Mission régionale d'autorité environnementale
ÎLE-DE-FRANCE

Avis délibéré
de la Mission régionale d'autorité environnementale d'Île-
de-France sur le projet d'aménagement d'une
« promenade bleue » entre le pont d'Asnières et le pont de
Clichy à Asnières-sur-Seine (92)

N°MRAe 2021-1694
du 08 septembre 2021

Figure 5: localisation des opérations d'aménagement du schéma d'aménagement et de gestion durables de la Seine et de ses berges (p.119)

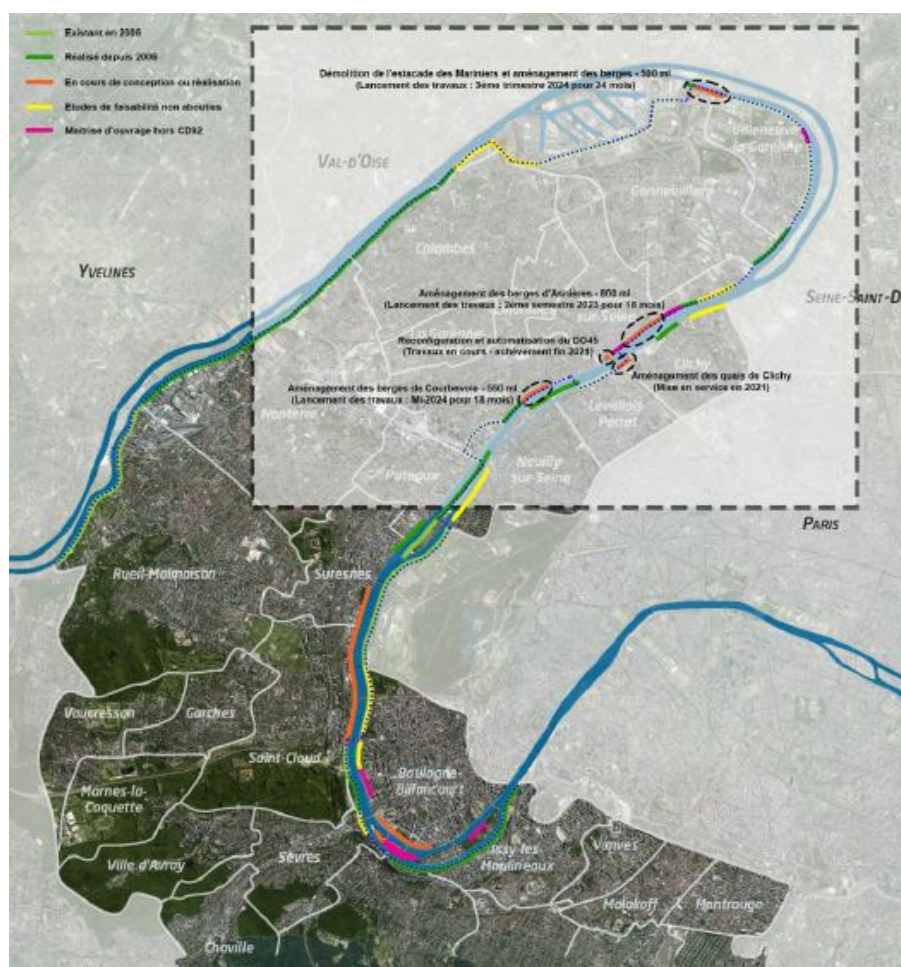
L'étude d'impact présente plusieurs autres tronçons de travaux sur les berges, contigus au projet et prévus par le schéma d'aménagement des berges des Hauts-de-Seine (p.119, Figure 4)¹⁰. L'analyse des effets cumulés (p.174) fait brièvement mention d'un projet d'aménagement des berges en aval du pont de Courbevoie à environ 1,6 km, sans procéder pour autant à l'analyse de ses effets cumulés avec ceux du présent projet.

Pour la MRAe, compte-tenu de la contiguïté des programmes de travaux, de leur objectif commun et des liens fonctionnels éventuels entre eux, la stratégie opérationnelle globale présidant à la mise en œuvre des différentes opérations d'aménagement des berges devrait être davantage explicitée (calendrier, principes et objectifs d'aménagement, caractéristiques des travaux...), afin d'évaluer les effets du présent projet (notamment sur la continuité des mobilités douces, le système hydrique, la biodiversité) à plusieurs échelles territoriales et en lien avec ceux des autres opérations envisagées.

(3) La MRAe recommande d'explicitier davantage la stratégie globale présidant à la mise en œuvre des différentes opérations d'aménagement des berges prévues par le schéma départemental et de mieux évaluer les effets de l'aménagement projeté à différentes échelles et en lien avec ceux des autres opérations en cours ou envisagées.
